Ref. KCML : GM/BXL30017_667_PUN_Martelaarsplein_6_8_19

Betreft : BRUSSEL. Martelaarsplein 6 - 8, 19, Zilverstraat 26 – 36, Kreupelenstraat 2. Verbouwing van de 3 kabinetsgebouwen op de Martelaarsite. Aanvraag van unieke vergunning.

ADVIES VAN DE KCML.

Details van het gereconstrueerde schrijnwerk – document uit het aanvraagdossier. In de rode kader het element dat nog dient aangepast te worden overeenkomstig de historische toestand (zie beschrijving in dit advies)

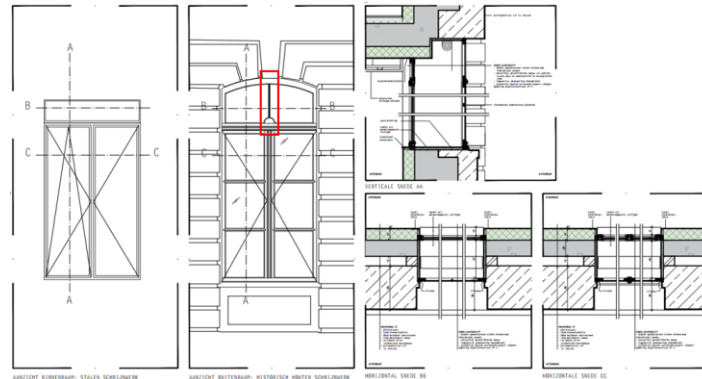
De bestaande ramen worden vervangen door nieuwe ramen, gereconstrueerd naar historisch model. In de aanvraag werd, op aanraden van de DCE, het historische raam van de gevel aan de Anjelijsstraat 3 als referentiemodel gehanteerd. Uit verder onderzoek is echter gebleken dat ook dit raam wijzigingen onderging : in het laatste kwartaal van de XIX^e eeuw werd een metalen onderverdeling en een half rond motief in het bovenste vast gedeelte van het raam geplaatst. In de oorspronkelijke originele ramen is dit bovenste, vast gedeelte van het raam in twee gelijke delen onderverdeeld door middel van een houten roede in het verlengde van de verticale stijl van de twee opengaande raamonderdelen. ***De KCML vraagt dus voor het vast bovendeel eveneens de oorspronkelijke XVIIIe-eeuwse historische toestand als***

De details moeten in functie daarvan aangepast worden. Er dient ook een mock-up van de nieuwe ramen voor akkoord aan de DPC worden voorgelegd.

referentie te gebruiken voor de reconstructie van de ramen en vanaf nu systematisch toe te passen in het kader van deze en andere restauraties.

Gevel aan de Zilverstraat – ontwerp. Document uit het aanvraagdossier. In het rood een voorbeeld van deuren die langs binnen dichtgemaakt zouden worden

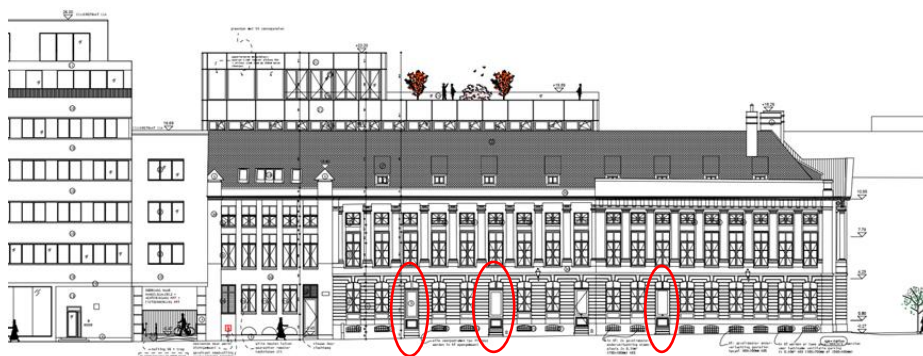
- Een belangrijk knelpunt betreft de oorspronkelijke deuren die zijdelings toegang verschaffen tot de gebouwen. Waar die deuren vroeger (initiële bouwfase) bijdroegen tot belevingswaarde van en de interactie met het plein (het waren echte deuren die toegang verschaffen tot de gebouwen en vice versa), worden meerdere deuren in het project buiten gebruik gesteld en herleid tot louter decoratieve elementen waarachter zich een nieuwe, binnenmuur bevindt. Een aantal deuren onderging reeds zo'n behandeling tijdens de vorige renovatiewerken, maar dit principe wordt nu dus ook in een groot aantal andere gevallen toegepast. ***Dit 'onbruikbaar' maken van deuropeningen is niet aanvaardbaar voor de KCML.*** Het gaat bovendien in tegen de intentie van de bouwheer om de fysieke interactie tussen plein en bebouwing te verbeteren en om de buitenruimte te benutten als verbinding tussen de binnenruimtes van de omliggende gebouwen. ***De KCML pleit dan ook voor de omgekeerde beweging: in de mate van het mogelijke reeds onbruikbare deuren opnieuw functioneel maken en minstens alle nog in gebruik zijnde deuren als dusdanig (functioneel) behouden (voor alle betrokken gevels). Ze vraagt het ontwerp op dat punt te herzien.***

Schematische aanduiding van een aantal zichtlijnen vanaf het plein (document uit het aanvraagdossier). De zichten vanaf o.a. de uithoeken van het plein , de Rozenstraat, de Dambord- en Koolstraat dienen nog verduidelijkt te worden.

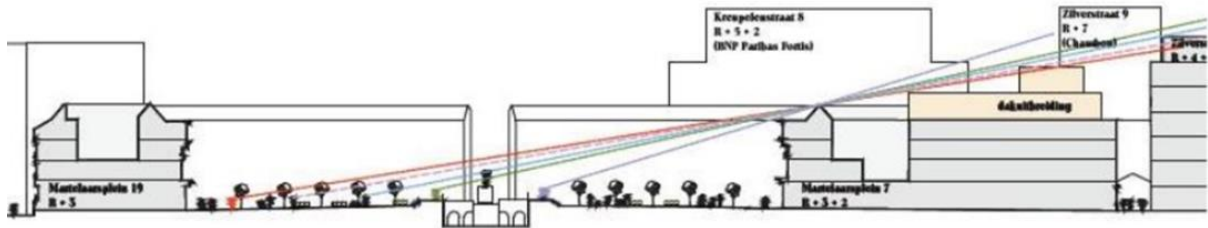
- Een laatste aandachtspunt betreft de ophoging met een nieuw dakvolume van MP7 in de achterliggende zone van de bedaking. De KCML stelt vast dat het, op basis van de geleverde documenten, moeilijk is zich een volledig en exact beeld te vormen van de impact van het verhoogde volume gezien vanuit alle standpunten van het plein en vanuit alle straten die erop uitgeven (slechts een deel van die zichten wordt in het dossier gesimuleerd). Algemeen genomen vraagt de Commissie de visuele impact zoveel mogelijk

Om de uiteindelijke visuele impact op meer gedetailleerde en volledige wijze te kunnen evalueren zijn in elk geval bijkomende simulaties nodig die aan de vergunnende overheid voorgelegd zouden moeten worden.

te beperken, in het bijzonder gezien vanaf (alle uithoeken van) het plein. Daar waar het volume wel zichtbaar is moet het nieuwe volume duidelijk als een afzonderlijk geheel gelezen kunnen worden, zonder dat het daarbij echter de aandacht opzoekt.
